**ARPAT – DIREZIONE GENERALE**

**Oggetto: istanza per il rilascio dell'autorizzazione alla costruzione e all'esercizio ai sensi dell'art. 5 del D.L. 50/2022 relativamente all'opera denominata FSRU Piombino e Collegamento alla Rete Nazionale Gasdotti in Comune di Piombino (LI) - Contributo ARPAT.**

**Riferimento: 1) nota Direzione generale della Giunta Regionale prot. 299315 del 27/07/2022;  
2) nota del Commissario straordinario di Governo per il rigassificatore di Piombino protocollo 299315 del 27/07/2022 AOOGR/PT Prot. 0290912 Data 20/07/2022.**

Figura 8. Maglia computazionale del modello Delft3D - zoom sul porto di Piombino. In figura sono anche mostrate le posizioni di presa (intake) e scarico (outfall) per le 3 configurazioni progettuali considerate (vedi più avanti nel report).

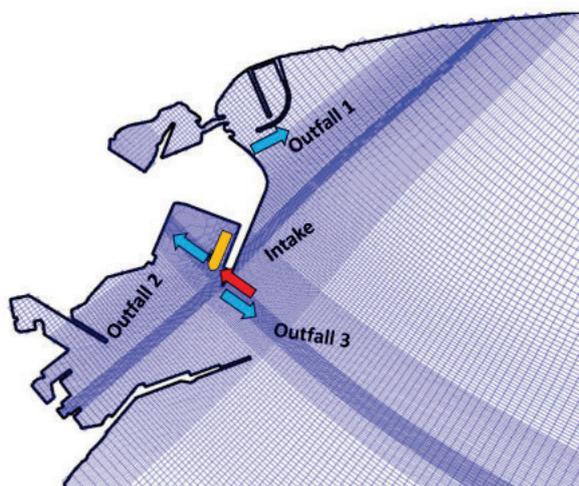
il primo viene scartato perché interferisce con l'itticoltura, il secondo mostra una minore dispersione sia di cloro che di temperatura, il terzo risulta quello con minor interferenze e maggiore dispersione. Dalla lettura del SIA e della rel.tecnica per AU (all.3) la scelta progettuale finale risulta la n.3, anche se **non sembra presente una planimetria con l'indicazione dell'ubicazione del punto di scarico della nave.**

Nella proposta di monitoraggio contenuta nel SIA (par. 5-pag. 498) e anche nel PM stesso REL\_PMA\_E\_00001 non è previsto alcun monitoraggio della qualità sia delle acque scaricate, che delle acque marine interessate dallo scarico.

**Richiesta 9.** Si ritiene necessario fornire la planimetria con l'indicazione del punto di scarico delle acque di raffreddamento della nave.

**Si ritiene inoltre necessario prevedere un monitoraggio in continuo almeno per il tenore di cloro e la temperatura sia in ingresso che in uscita.**
